**SOLICITATION AMENDMENT  
MODIFICATION DE L'INVITATION**

<b>Title - Sujet</b> Réparation et entretien de ponts ro	
<b>Solicitation No. - N° de l'invitation</b> ET858-210482/A	<b>Amendment No. - N° modif.</b> 002
<b>Client Reference No. - N° de référence du client</b> PSPC-ET858-210482	<b>Date</b> 2020-09-11
<b>GETS Reference No. - N° de référence de SEAG</b> PW-\$CAL-142-7088	
<b>File No. - N° de dossier</b> CAL-0-43018 (142)	<b>CCC No./N° CCC - FMS No./N° VME</b>
<b>Solicitation Closes - L'invitation prend fin at - à 02:00 PM on - le 2020-09-22</b>	<b>Time Zone Fuseau horaire Mountain Daylight Saving Time MDT</b>
<b>F.O.B. - F.A.B.</b>	
<b>Plant-Usine:</b> <input type="checkbox"/> <b>Destination:</b> <input checked="" type="checkbox"/> <b>Other-Autre:</b> <input type="checkbox"/>	
<b>Address Enquiries to: - Adresser toutes questions à:</b> Blake, Luke J.	<b>Buyer Id - Id de l'acheteur</b> cal142
<b>Telephone No. - N° de téléphone</b> (403) 613-0725 ( )	<b>FAX No. - N° de FAX</b> ( ) -

**Cette modification vise à répondre aux questions suivantes de l'industrie :**

*Figure 3 : Crawlspace under operations deck /// Galerie technique sous le tablier opérationnel*

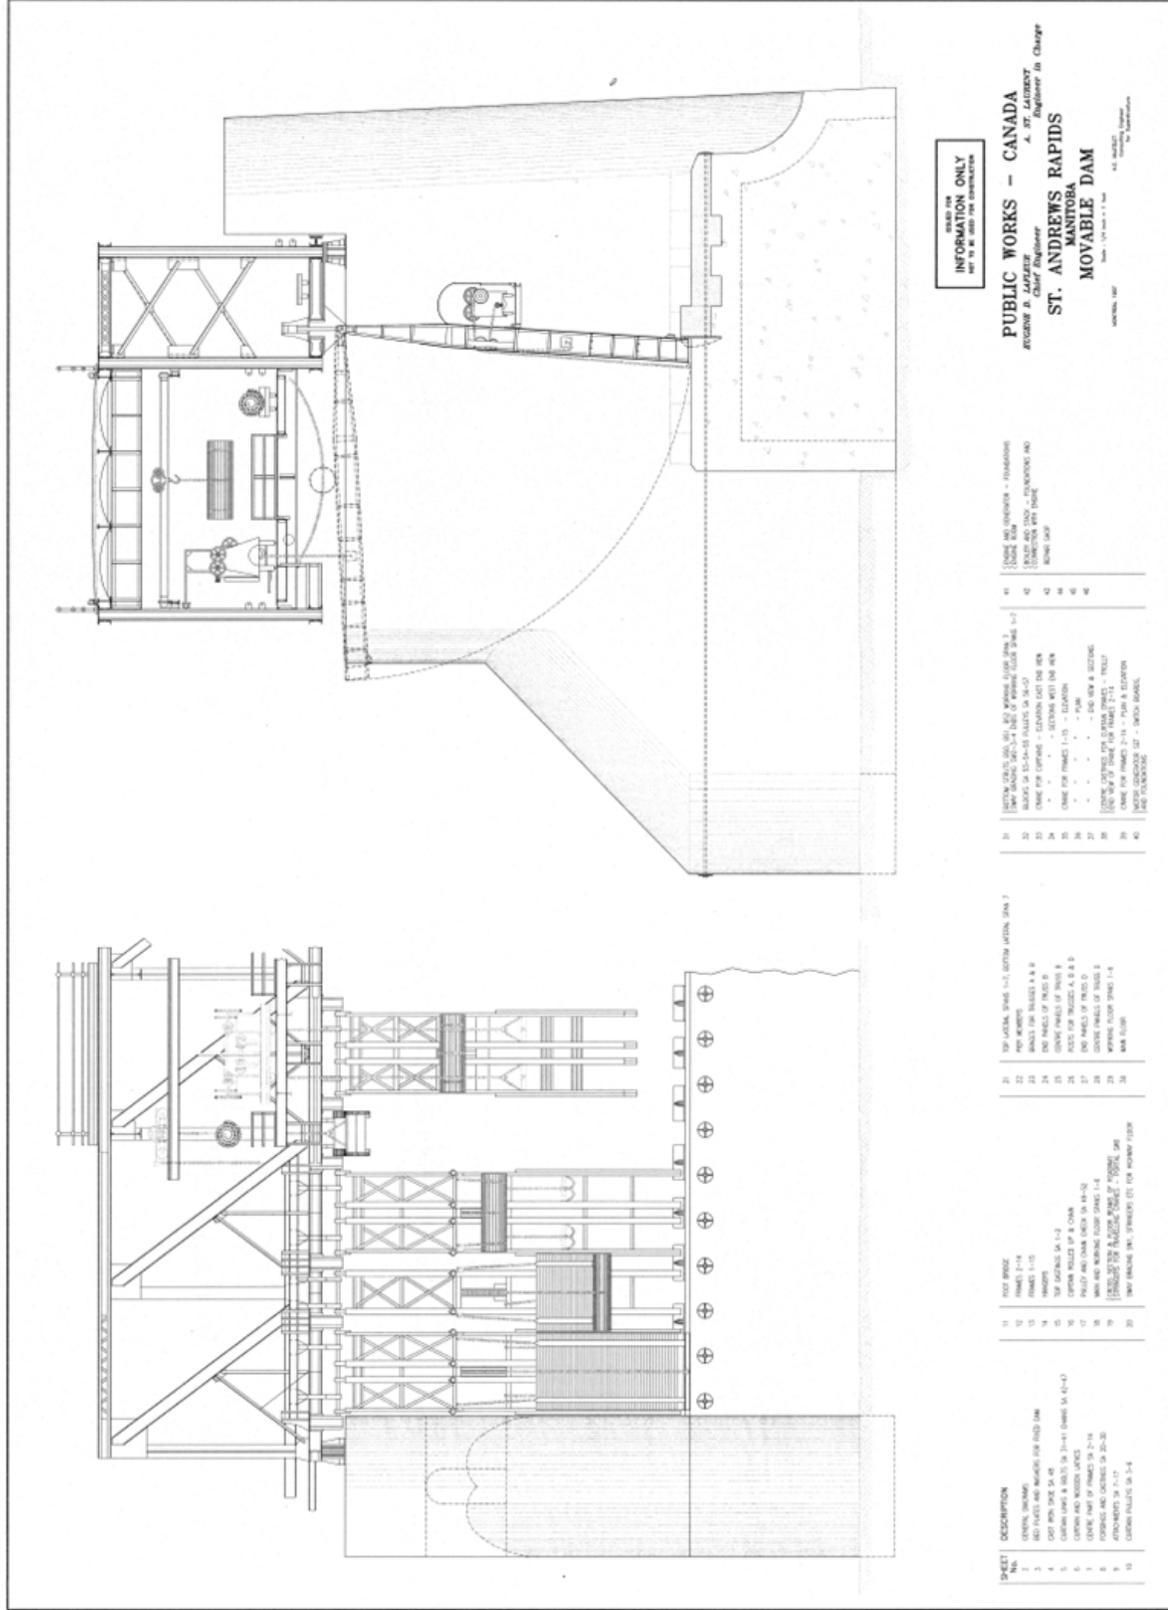
**(b) Les guides-chaîne semblent être montés sur la face inférieure de la plate-forme. Quel est le moyen sûr d'y accéder ?**

(b) Oui, les guide-chaînes sont montés sur la face inférieure de la plate-forme. Le meilleur accès se fait par la galerie technique sous le pont ou par le haut des cadres lorsque ceux-ci sont en position de rangement (position « haut »). La galerie technique est visible sous la grue à cadres dans la figure 4 de l'EDT, mais veuillez aussi voir le dessin et les photos ci-jointes.
